RESPOSTAS AOS PEDIDOS DE ESCLARECIMENTO EDITAL 020/2020

Itens que encontram-se em branco na planilha DI-00000-PB-CV-LI-0001-R00 (Civil – Galeria):

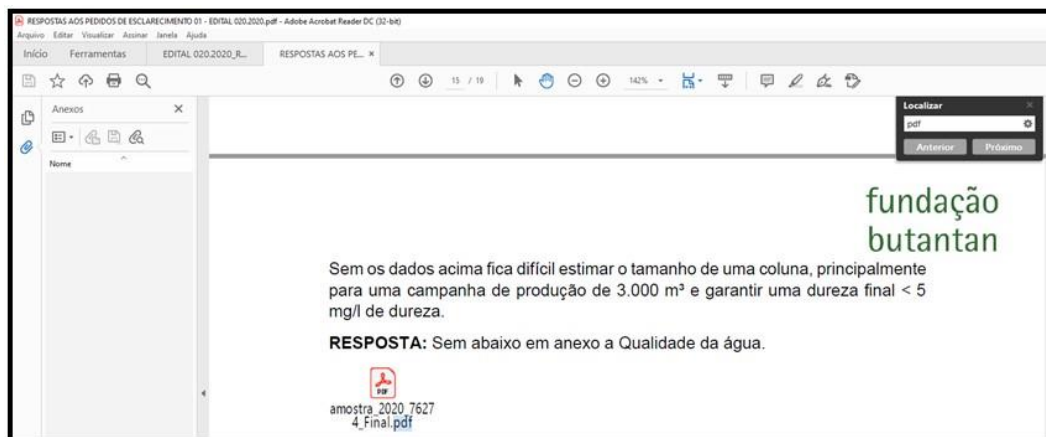
Na nova planilha **DI-00000-PB-CV-LI-0001-R00** (Civil – Galeria) os itens 2.2.1 e 2.2.2 e 3.3.15 encontram-se com quantidades em branco conforme ilustrado abaixo, solicitamos por gentileza o esclarecimento de qual a quantidade deve ser considerada para estes itens?

RESPOSTA: Os itens acima relacionados, já considerado na planilha principal da obra de execução de cada serviço. DI-00000-PB-CV-LI-0001 – pasta vias de acesso e prédio 402.
